LUFTFARTSDIREKTORATET
Avd. for Luftfartsinspeksjon
FORNÉBU-OSLO/Dep.
Tlf. : Oslo (02) 12 13 40
AFTN: ENFBYA
Tlgr. : CIVILAIR OSLO
Telex : 11032 Oslo

LUFTDYKTIGHETSPÅBUD
(LDP)

CESSNA
SAMMENDRAG
1946 - 1970

17/62 STOLFESTER I CESSNA FLY

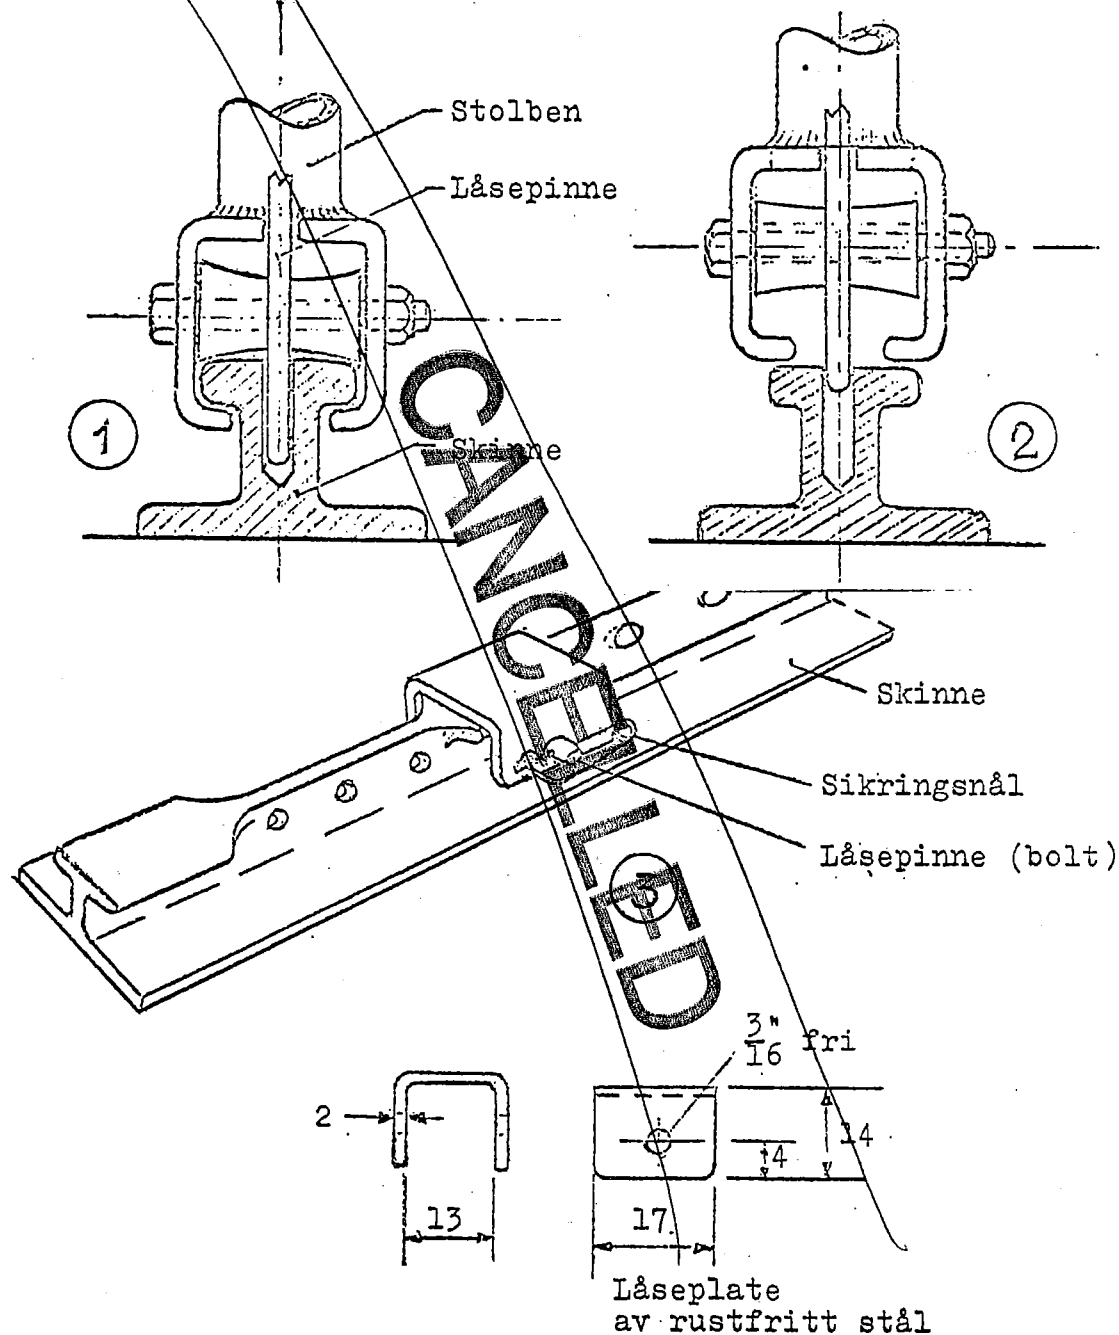
Som skisse I viser, holdes forsetene på de fleste Cessna fly fast på
skinnene av metallplater festet til stolbenene og bøyet ned på begge
sider og under den tykke del av skinnen. Samtidig holdes setet fast
i lengderetningen av to lange låsepinner, som går ned i loddrette
huller i skinnen, og holdes med et håndtak festet til stolen. For
å kunne ta ut setene, er den tykke del av skinnen frest vekk forrest
og bakerst, men setet hindres fra å komme i denne stilling ved en låse-
plate, formet som en omvendt U, som ligger over skinnen og er holdt på
plass med splintebolt "clevis pin" og saksesplint som vist på skisse 3.

Det viser seg at låseplaten ofte mangler på brukte Cessna fly, isteden
står bare splintebolten, eller bare en splint. Men dette er ikke nok,
det viser seg at føreren under innstilling av setet - som ofte går
tungt og ujevnt - kan få de forreste metallstykker fram til det sted
hvor setet kan løftes ut, og så får løftet metallstykkene opp på skin-
nen, samtidig med at han får låsepinnene inn i sine hull, se skisse 2.
Hvis han nå bøyer seg fremover og prøver setet, kjennes det helt fast,
men hvis han legger seg bakover, løftes de forreste ben fra skinnen,
låsepinnene trekkes ut av hullene og setet ruller bakover.

Eiere av Cessna fly skal snarest mulig kontrollere at låseplatene er
på plass og hvis de ikke er det, få satt de på. Platen er en Cessna
del, men kan lages av hvilken som helst autorisert mekaniker, hvis
dette er mer lettvint. Førere bør prøve setene ved å bikke den bak-
over med skulderbladene, uten å bruke stor kraft.

12/72 SPREKKONTROLL AV NESEHJULSGAFFELEN PÅ CESSNA I 100-SERIEN

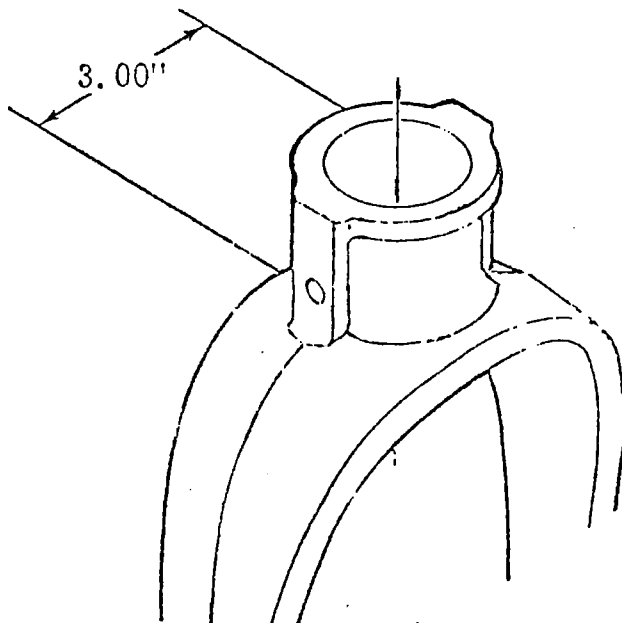
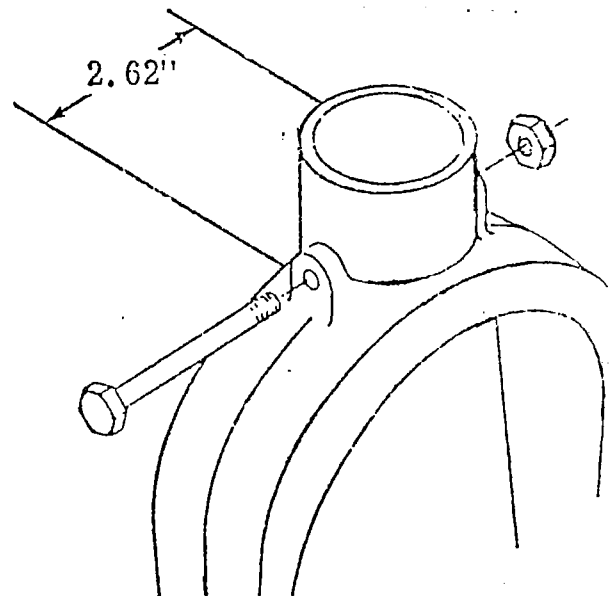
Cessna 150, 172, 175 og 182 med den gamle type nesehjulsgaffel, vist i fig. 2. Fly som har nesehjulsgaffel med P/N 0442503-497, 0543043-497, 0543043-498, eller der det fremgår av en gyldig "Cessna Parts Catalogue" at flyet har en nyere nesehjulsgaffel, ref. fig. 1, berøres ikke av denne LDP.

1. Kontroller om det finnes sprekker i det utfreste området på nesehjulsgaffelen rundt bolten som fester gaffelen til resten av leggen.

2. Bytt ut den gamle type nesehjulsgaffel med en som har P/N 0442503-497, 0543043-497, 0543043-498 eller en nyere nesehjulsgaffel angitt i en gyldig "Cessna Parts Catalogue".
